RÉPONSE DE LA 3CO

Aux avis émis lors de la consultation des
Personnes Publiques Associées, de l'Autorité
Environnementale et lors de l'Enquête Publique

Le projet d'élaboration du PLUi-H de la commune de la 3CO a été arrêté le 23 juillet 2022.

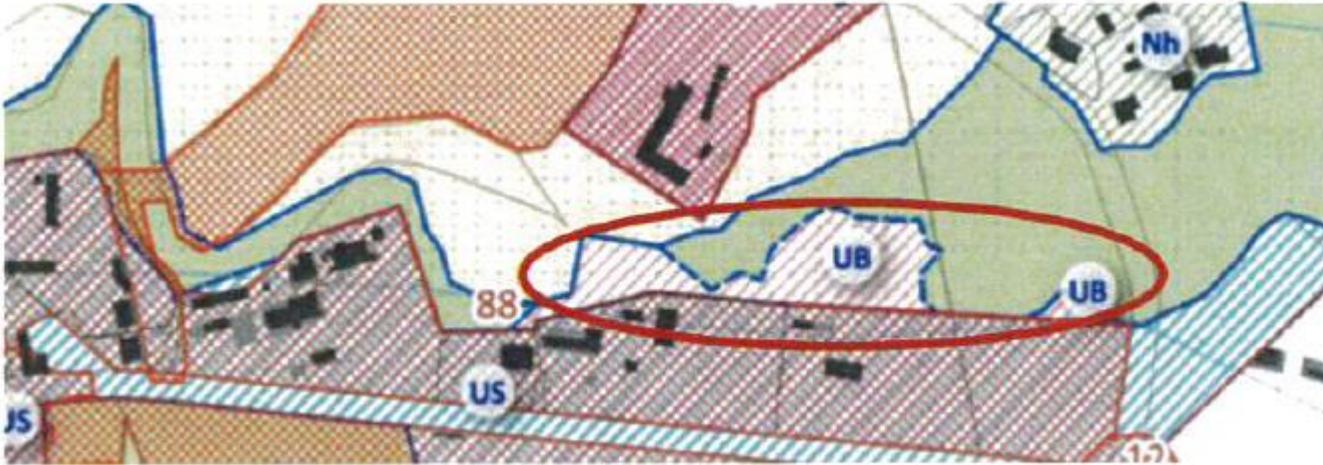
2/ Observation : Emplacement 88 / Dissocier l'emplacement réservé 88 (géométrie multi partite avec la même appellation) et de ne conserver que les parcelles AL85, 15 et AL92 pour la réalisation de la cité administrative.

Réponse de la MO : La Collectivité prend en compte cette demande. A titre d'information pour faciliter la lecture, un atlas des emplacements réservés a été réalisé. Il se situe au sein de la pièce 4 du PLUi : règlement graphique (pièce 4.2.4)

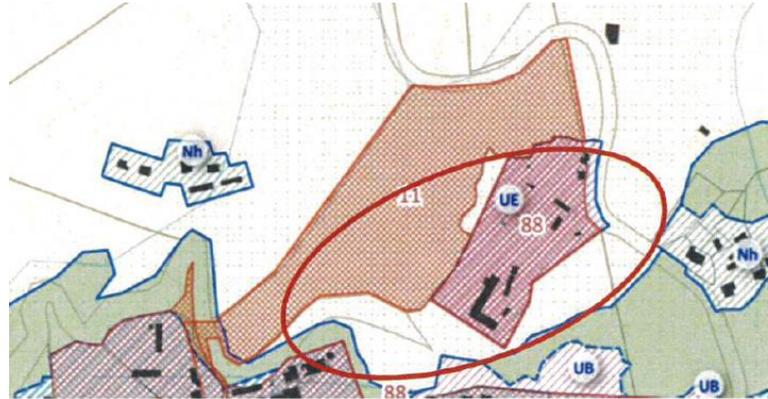
4/ Observation : Le département ne comprend pas le classement suivant (voir schéma) en espace agricole ni la mise en place d'un ER (ER 11) sur l'espace d'extension du parc forestier ou arboretum. Il est demandé de classer ces espaces en EBC.

Réponse de la MO : La Collectivité rejoint l'avis du département mais se retrouve face à un choix complexe pour suivre les différents avis des PPA. Initialement classés en N pour des raisons évidentes de caractère naturel et de biodiversité, il a été demandé de reprendre le zonage SDAARM et souligné également lors de la CDPENAF et dans certains avis que vous pourrez constater plus bas, malgré les incohérences qu'il présente (et démontré dans le rapport de présentation). Ainsi, la Collectivité propose de basculer une large partie de ces espaces en N et de classer comme le souligne le département

une part des espaces en EBC. En revanche l'emplacement est justement mis en place pour permettre la réalisation d'un parc arboré (ce qui semble corroboré le projet souligné par le département. Il est en revanche également concerné par la mise en place d'une voie, si cette voie devait être réalisé, cela irait à l'encontre de la demande du département.

Ainsi, la Collectivité retire l'ER et met en place les EBC, accompagnant cela d'un zonage N.

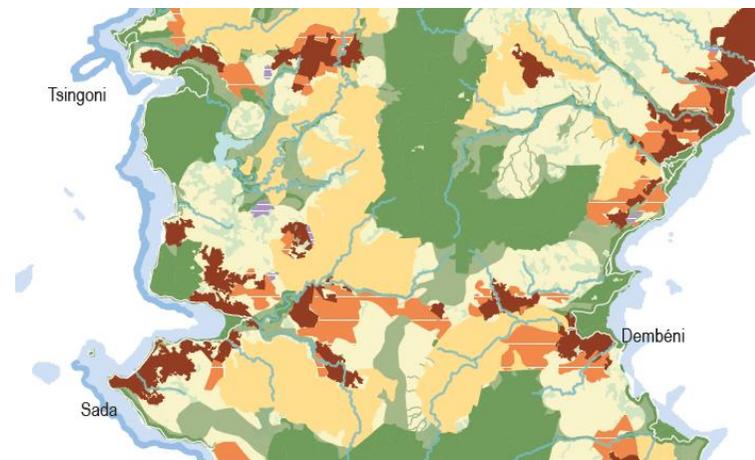
6/ Observation : Le conseil départemental souhaite que soit lisible la différenciation entre zone humide terrestre et zone humide marine. Il est également demandé de faire figurer la retenue collinaire de Combani comme indiqué sur la carte de destination du SAR et de ne pas la noyer dans la zone N. Le Département recommande d'instaurer et délimiter les périmètres de protection autour de la retenue collinaire et de la future retenue de l'Ouroveni afin de prévenir tout risque de pollution de la ressource en eau.

Réponse de la MO : *La Collectivité donne suite à la demande. Il est néanmoins rappelé ici que la différenciation zone humide et marine n'entraînera pas d'impact de traitement au regard des outils disponible par le PLUi (réglementairement). Les périmètres de captages figurent en annexe du présent PLUi et*

ont vocation à protéger de manière la plus forte qui soit les captages et exposition à la pollution, et permet de respecter les objectifs du SAR. Leur ajout au plan de zonage n'aura pas d'impact supérieur de manière réglementaire mais donnera potentiellement une information.
